Dot. ***Modernizacja budynku kotłowni gazowej K-01 przy ul. 24 marca 5 w Pruszczu Gdańskim, polegająca na wykonaniu remontu elewacji z termomodernizacją oraz przebudowie i zmianie sposobu użytkowania garażu na pomieszczenia biurowe wraz z remontem przyległych pomieszczeń.***

Pytania i odpowiedzi

Rys. 1 Szkic rozmieszczenia punktów pomiarowych oświetlenia ogólnego

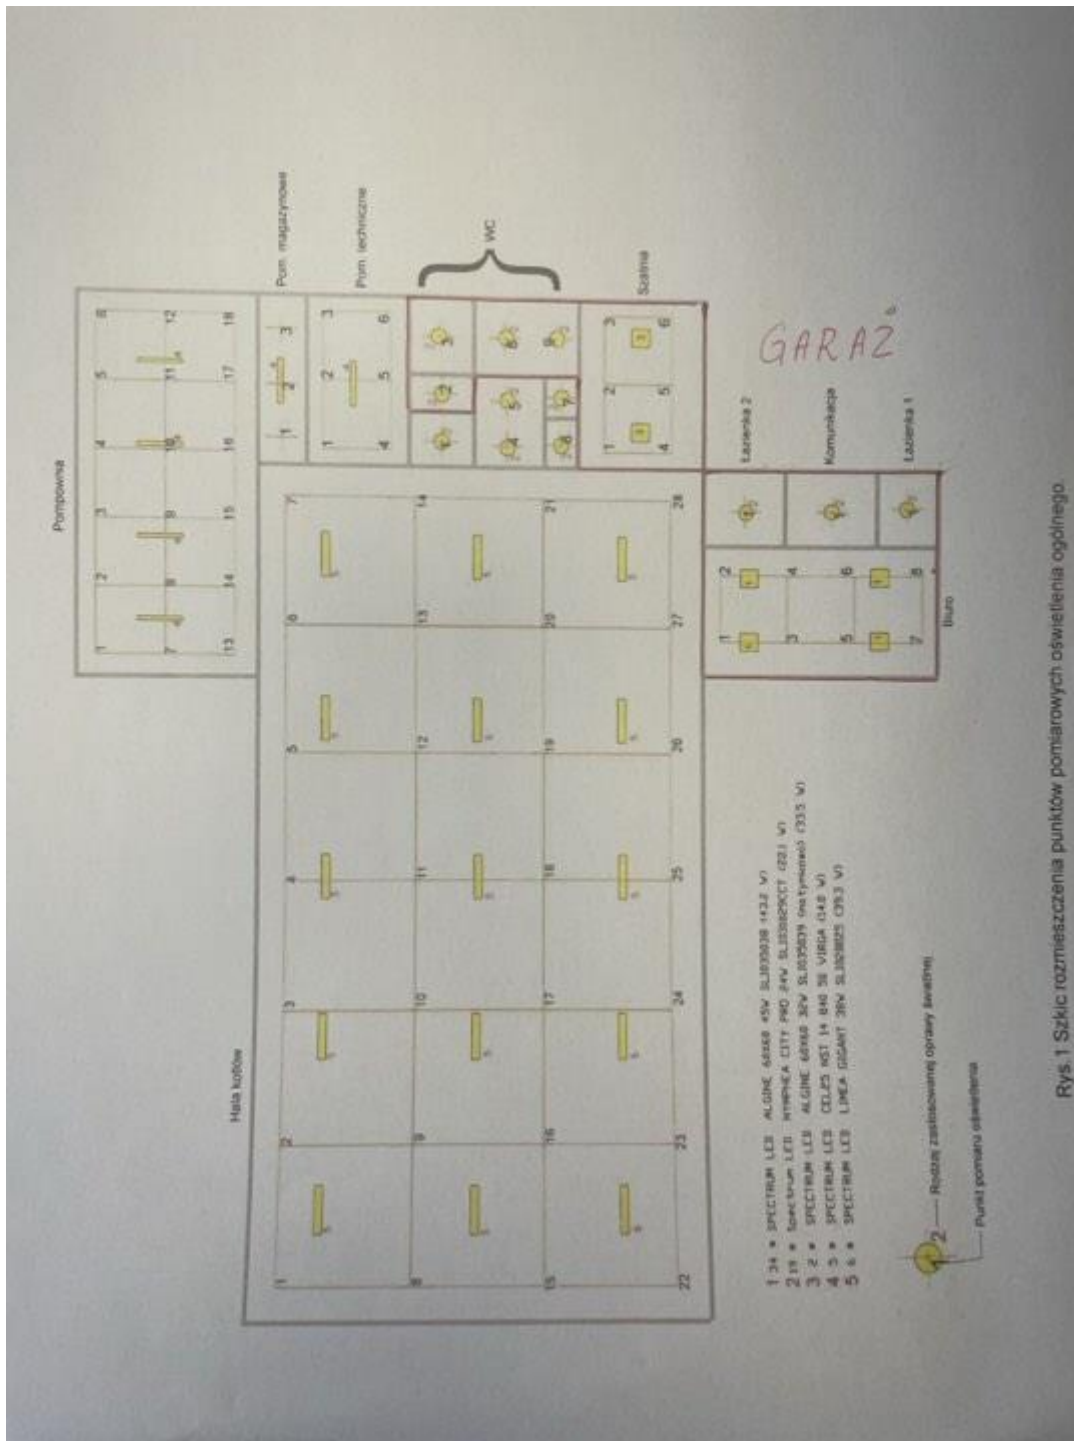
9. Prosimy o dokładne wskazanie opraw oświetleniowych, które zostały już wymienione. Prosimy o podanie ilości oraz wskazanie pomieszczeń.

Odp. Pomieszczenia objęte zamówieniem zaznaczone są na rysunku poglądowym poniżej i otoczone czerwoną ramką.
